## 泊発電所3号炉 DB基準適合性 比較表 r.4.0

第8条 火災による損傷の防止 (別添1 資料1 本文 泊発電所3号炉の設計基準対象施設における火災防護に係る基準規則等への適合性について)

赤字：設備、運用又は体制の相違（設計方針の相違）  
 青字：記載箇所又は記載内容の相違（記載方針の相違）  
 緑字：記載表現、設備名称の相違（実質的な相違なし）

大飯発電所3／4号炉	女川原子力発電所2号炉	泊発電所3号炉	相違理由
	 <p>第1-49図：可搬型重大事故等対処設備の保管エリア</p>	 <p>第1-36図：可搬型重大事故等対処設備の保管エリア</p>	<p>【大飯】  <span style="color: blue;">■記載内容の相違          (女川実績の反映)</span>  <span style="color: green;">■記載表現の相違</span></p>

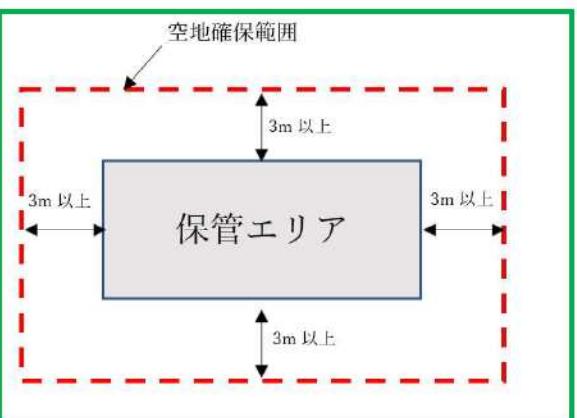
大飯発電所3／4号炉	女川原子力発電所2号炉	泊発電所3号炉	相違理由
	<ul style="list-style-type: none"> <li>・可搬型重大事故等対処設備には危険物である燃料油や可燃物を含むものがあることから、その保管場所については、「危険物の規制に関する政令」第九条第一項第二号で示される「製造所」の指定数量の倍数が十以下の空地の幅を参考にして、保管場所の敷地境界から3m以上の幅の空地を確保する。(第1-49図)</li> <li>・分散配置が可能な可搬型重大事故等対処設備については、火災によって重大事故等に対処する機能が同時に喪失しないよう、分散配置して保管する。</li> <li>・可搬型重大事故等対処設備は、設計基準対象設備及び常設重大事故等対処設備に対して、可搬型重大事故等対処設備からの火災又は設計基準対象設備もしくは常設重大事故等対処設備からの火災により必要な機能が同時に喪失しないよう、十分な隔離を取った場所に保管する。</li> <li>・可搬型重大事故等対処設備は、設備間に適切な離隔距離を取って保管する。</li> <li>・可搬型重大事故等対処設備は、竜巻（風（台風）含む）による火災においても重大事故等に対処する機能が同時に喪失しないよう、配置上の考慮を行う。</li> <li>・可搬型重大事故等対処設備の保管場所については、その周辺に側溝を設けることによって、可搬型重大事故等対処設備から潤滑油、燃料油が漏えいした場合には漏えいの拡大防止を図る設計とする。</li> <li>・可搬型重大事故等対処設備の保管場所については、火災発生防止の観点から巡視を行うこと、巡視により潤滑油、燃料油の漏えいを発見した場合には、吸着マット、土嚢等を使用し漏えいの拡大防止対策を図ることを、火災防護計画及びその関連文書に定める。</li> <li>・可搬型重大事故等対処設備の保管場所の境界付近には可燃物を置かない管理を実施するとともに、保管場所内の潤滑油及び燃料油を内包する機器は、樹木等の可燃物に隣接する場所には配置しない等の保管場所外への延焼防止を考慮する。</li> <li>・可搬型重大事故等対処設備の保管場所については、点検に係る資機材等の可燃物の仮置きを禁止する。</li> <li>・可搬型重大事故等対処設備の保管場所については、全体の火災を感知するために、炎感知器及び熱感知カメラを設置する。</li> <li>・可搬型重大事故等対処設備の保管場所での火災発生に対して、火災発生区域へのアクセスルート、敷地内の消火器、防火水槽の位置等を明記した消火手順を作成する。</li> </ul>	<ul style="list-style-type: none"> <li>・可搬型重大事故等対処設備には危険物である燃料油や可燃物を含むものがあることから、その保管場所については、「危険物の規制に関する政令」第九条第一項第二号で示される「製造所」の指定数量の倍数が十以下の空地の幅を参考にして、保管場所の敷地境界から3m以上の幅の空地を確保する。(第1-36図)</li> <li>・分散配置が可能な可搬型重大事故等対処設備については、火災によって重大事故等に対処する機能が同時に喪失しないよう、分散配置して保管する。</li> <li>・可搬型重大事故等対処設備は、設計基準対象設備及び常設重大事故等対処設備に対して、可搬型重大事故等対処設備からの火災又は設計基準対象設備もしくは常設重大事故等対処設備からの火災により必要な機能が同時に喪失しないよう、十分な隔離を取った場所に保管する。</li> <li>・可搬型重大事故等対処設備は、設備間に適切な離隔距離を取って保管する。</li> <li>・可搬型重大事故等対処設備は、竜巻（風（台風）含む）による火災においても重大事故等に対処する機能が同時に喪失しないよう、配置上の考慮を行う。</li> <li>・可搬型重大事故等対処設備の保管場所については、その周辺に側溝を設けることによって、可搬型重大事故等対処設備から潤滑油、燃料油が漏えいした場合には漏えいの拡大防止を図る設計とする。</li> <li>・可搬型重大事故等対処設備の保管場所については、火災発生防止の観点から巡視を行うこと、巡視により潤滑油、燃料油の漏えいを発見した場合には、吸着マット、土嚢等を使用し漏えいの拡大防止対策を図ることを、火災防護計画及びその関連文書に定める。</li> <li>・可搬型重大事故等対処設備の保管場所の境界付近には可燃物を置かない管理を実施するとともに、保管場所内の潤滑油及び燃料油を内包する機器は、樹木等の可燃物に隣接する場所には配置しない等の保管場所外への延焼防止を考慮する。</li> <li>・可搬型重大事故等対処設備の保管場所については、点検に係る資機材等の可燃物の仮置きを禁止する。</li> <li>・可搬型重大事故等対処設備の保管場所については、全体の火災を感知するために、炎検出装置及び熱感知カメラを設置する。</li> <li>・可搬型重大事故等対処設備の保管場所での火災発生に対して、火災発生区域へのアクセスルート、敷地内の消火器、防火水槽の位置等を明記した消火手順を作成する。</li> </ul>	<p>【大飯】</p> <p>■記載内容の相違      (女川実績の反映)</p> <p>【女川】</p> <p>■記載表現の相違      泊は使用している機器を明確化した。</p>

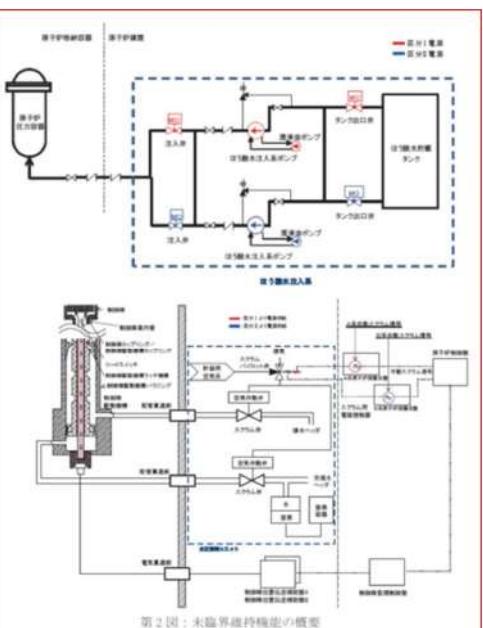
大飯発電所3／4号炉	女川原子力発電所2号炉	泊発電所3号炉	相違理由
	 <p>第1図：原子炉の緊急停止機能の概要</p> <p>②未臨界維持機能</p> <p>重要度分類指針によると、未臨界維持機能は「制御棒、制御棒カッピング、制御棒駆動機構、制御棒駆動機構ハウジング、ほう酸水注入系」である。</p> <p>制御棒は内部に固体状のボロンカーバイドが充填されており、中性子を吸収する構造となっている。原子炉スクラムにより挿入された制御棒は、ラッチ機構により機械的に全挿入位置に保持される。</p> <p>一方、ほう酸水注入系は、制御棒の後備設備として、五ほう酸ナトリウム水溶液を高圧ポンプにより原子炉内に注入し、五ほう酸ナトリウム水溶液が原子炉内全域に行き渡ることにより中性子を吸収する構造となっている。(第2図)</p> <p>これら未臨界維持機能を有する構築物、系統及び機器のうち、制御棒、制御棒カッピング、制御棒駆動機構カッピング、制御棒駆動機構、制御棒駆動機構ハウジングについて、原子炉内又は格納容器内に設置されており、不燃性材料で構成されていることから、火災により本機能に影響が及ぶおそれはない。</p>	<p>②未臨界維持機能（制御棒による系）</p> <p>重要度分類指針によると、未臨界維持機能（制御棒による系）に該当する系統は「制御棒、制御棒駆動装置、制御棒駆動装置圧力ハウジング」である。</p> <p>制御棒は中性子吸収材である銀、インジウム、カドミウム合金をステンレス鋼管で被覆し、両端に端栓を溶接したものである。</p> <p>未臨界維持機能（制御棒による系）を有する構築物、系統及び機器のうち、制御棒及び制御棒駆動装置については、①原子炉の緊急停止機能に記載のとおり火災により機能に影響が及ぶおそれはない。また、制御棒駆動装置圧力ハウジングについては、原子炉格納容器内に設置されており、不燃性材料で構成されていることから、火災により本機能に影響が及ぶおそれはない。</p>	<p>【女川】</p> <ul style="list-style-type: none"> <li>■設備の相違</li> <li>炉型の相違による設備の相違。泊では制御棒の操作を制御棒駆動装置で実施しており、動作機構が異なるため記載していない。</li> </ul> <p>【女川】</p> <ul style="list-style-type: none"> <li>■設備の相違</li> <li>炉型の相違による設備の相違。</li> </ul> <p>【女川】</p> <ul style="list-style-type: none"> <li>■設備の相違</li> <li>炉型の相違による抽出される系統の相違により、泊は記載していない。</li> </ul> <p>【女川】</p> <ul style="list-style-type: none"> <li>■設備の相違</li> <li>炉型の相違による設備の相違。</li> </ul>

第4図 高圧注入系と低圧注入系の配置 (原子炉補助建屋 T.P.  
-1.7m)

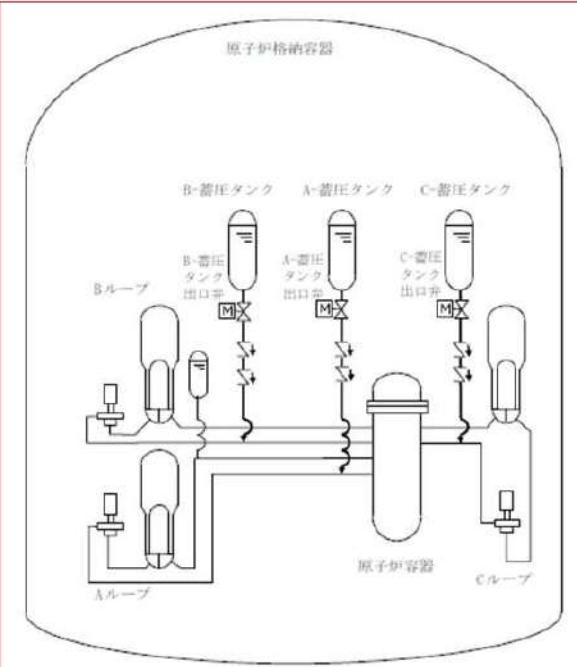
大飯発電所3／4号炉	女川原子力発電所2号炉	泊発電所3号炉	相違理由
		<p>【女川】</p> <ul style="list-style-type: none"> <li>■設備の相違</li> <li>炉型の相違による設備の相違。女川では当該機能は火災防護対策を実施しているため、記載していない。</li> </ul>	<p>【女川】</p> <ul style="list-style-type: none"> <li>■設備の相違</li> <li>炉型の相違による設備の相違。女川では当該機能は火災防護対策を実施しているため、記載していない。</li> </ul>

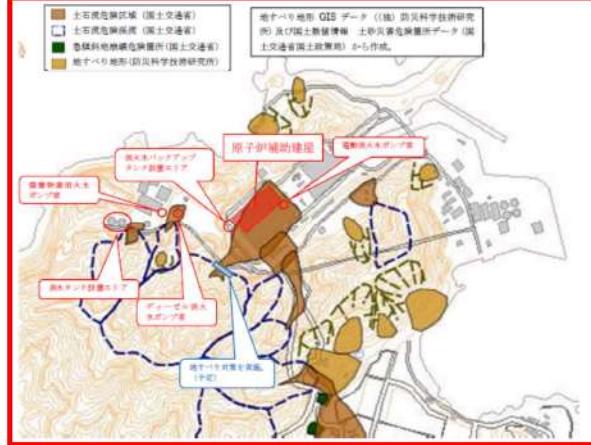
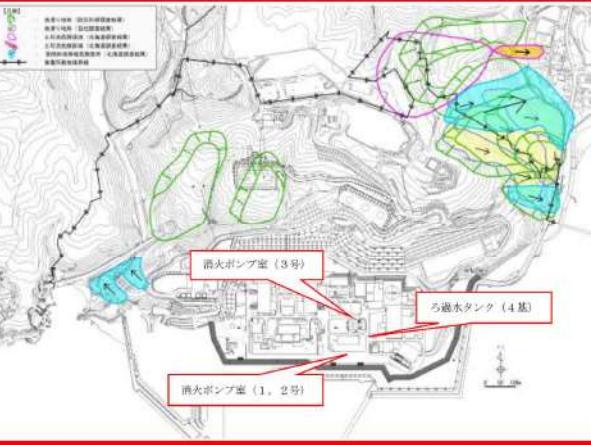
<p>7. 竜巻</p> <p>淡水タンク（及び電動消火ポンプ、ディーゼル消火ポンプ、廃棄物庫消火ポンプ）と消火水パックアップタンク（及び消火水パックアップポンプ（原子炉補助建屋内設置））の配置は十分に離隔され位置的分散が図られており、竜巻によって淡水タンクと消火水パックアップタンクが同時に機能を損なうおそれは小さいと考えている。</p> <p>また、屋外の消火設備が竜巻の影響により機能、性能を阻害された場合には、代替消火設備の配備等を行うため、消火の機能に影響を及ぼすことはない。</p> <p>屋外の火災感知設備は、火災感知器の予備を保有し、竜巻の影響を受けた場合にも、早期に取替えを行うことにより性能を復旧する設計とする。</p>		<p>7. 竜巻</p> <p>ろ過水タンクは竜巻の設計風速においてタンクが転倒・飛散しないようにタンク本体を基礎ボルトにて基礎と固定しており、竜巻によってろ過水タンクが同時に機能を損なうおそれはない。</p> <p>また、屋外の消火設備が竜巻の影響により機能、性能を阻害された場合には、代替消火設備の配備等を行うため、消火の機能に影響を及ぼすことはない。</p> <p>屋外の火災感知設備は、火災感知器の予備を保有し、竜巻の影響を受けた場合にも、早期に取替えを行うことにより性能を復旧する設計とする。</p>	<p>【大飯】</p> <p>■設備の相違 設備及び系統構成による相違</p> <p>【大飯】</p> <p>■設計の相違 泊は基礎ボルトにより強固に固定されている。</p>
